Identifikátor	
Typ dokumentace	Změna nového ÚP
Vlna	ZUP1
Fáze	Návrh
Kolo

Věc: Vyjádření k projednávané územně plánovací dokumentaci hl. m. Prahy

Číslo změny:	Předmět
1	ETAPIZACE A ÚPRAVA LOKALITY 061 NÁDRAŽÍ KRČ

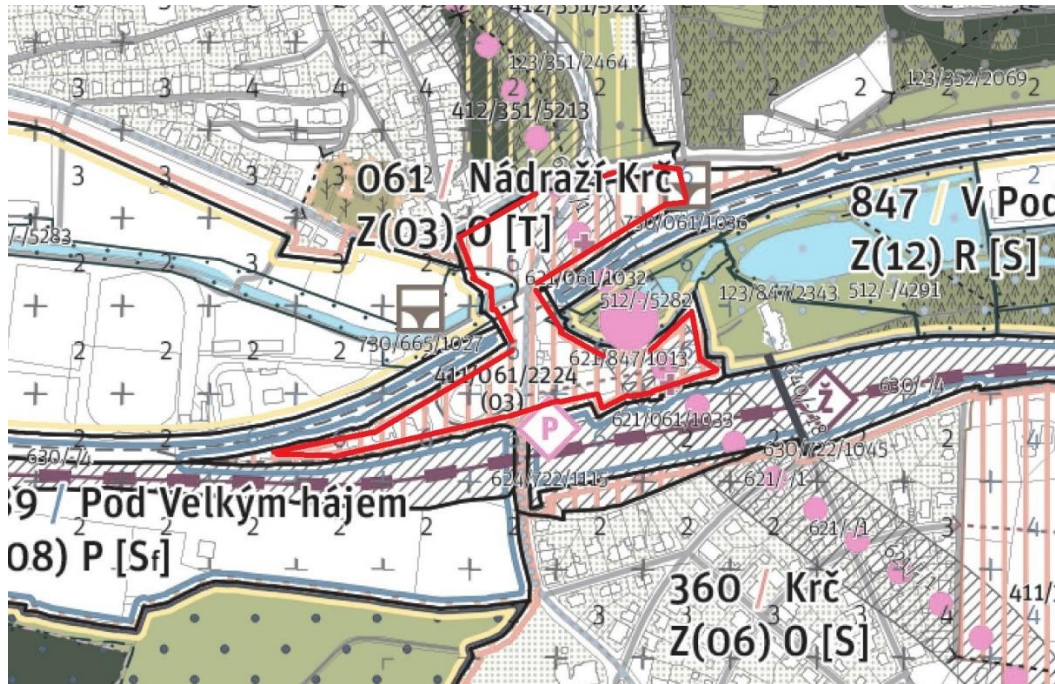
Jde o novou stavební lokalitu nacházející se v místě dnešní zeleně, v místě křížení Sulické ulice a Jižní spojky. Je označena jako zastavitelná obytná, přestože jde o místo nadlimitně zatíženém hlukem (vydaná hluková výjimka pro TSK) z Jižní spojky a železnice. Hluk dosahuje 85dB. V místě je zároveň přetížená dopravní křižovatka s každodenními kolonami.

- 1) Výstavbu je nutné etapizovat, tzn. vázat na dokončení protihlukových opatření na Jižní spojce
- 2) Pro tuto transformační plochu je nutné zpracovat Regulační plán a Studii vlivu na životní prostředí (jde zejména o hluk, odrazy hluku do obydlí zástavby, emisní zátěž, dopravní napojení staveb atd.)

- 3) Lokalitu je třeba ukončit na východě sjezdem z Jižní spojky u Krčské ul (za sjezdem je širší pásu zeleně pouhých cca 8m)
- 4) Lokalitu je třeba omezit pouze na území na sever od železnice, výstavba vysokopodlažní zástavby jižně od kolejí na hraně lokality 360 by znamenala existenci vysokopodlažních budov přímo (přes plot) vedle 2NP rodinných domů. V místě je při průjezdu vlaků hluk 85dB a není možné realizovat protihluková opatření (jde o část nádraží Krč). Výstavba by byla je v rozporu s charakterem sousední zástavby lokality 360 Krč.

- 5) je nutná redukce parkovacích míst (zrušení P+R parkovišť), které přivádí další zbytečnou IAD na přetížený Barrantovský most, Jižní spojku a do ulice Pod Višňovkou. Požadujeme parkovací místa omezit jen na vázaná a návštěvnická.
